窓ふき器（車両マスター制御ユニット）のリコールについて

平成30年12月12日

リコール届出番号：4401

改善箇所説明図

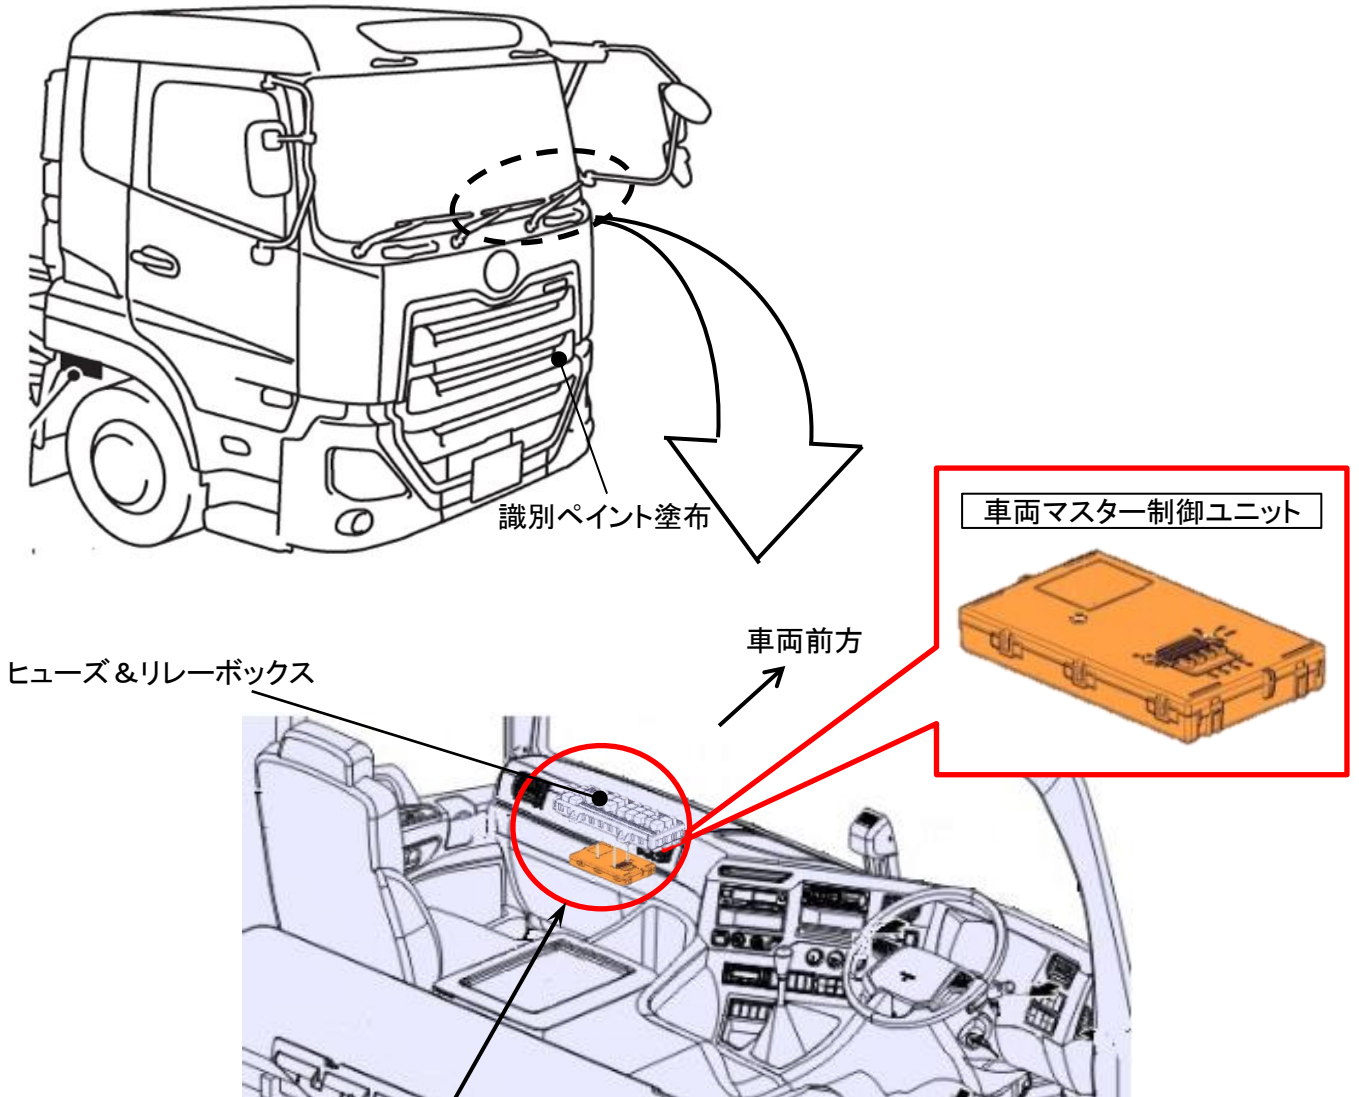
基準不適合発生箇所

窓ふき器において、ワイパーの作動を制御する車両マスター制御ユニットのプログラムが不適切なため、間欠モードでワイパーが作動中、一時停止する瞬間にワイパースイッチを低速（L o）モードに切り替えると、ワイパーリレーの接点部でアーク放電が発生することがある。そのため、ワイパーの電源回路に過電流が流れヒューズが切れて、ワイパーが不作動となり必要な視野を確保できなくなるおそれがある。

改善措置の内容

全車両、車両マスター制御ユニットのプログラムを対策プログラムに書き換える。

識別: 作業完了車には、助手席側 キャブマウント部に白ペイントを塗布する。
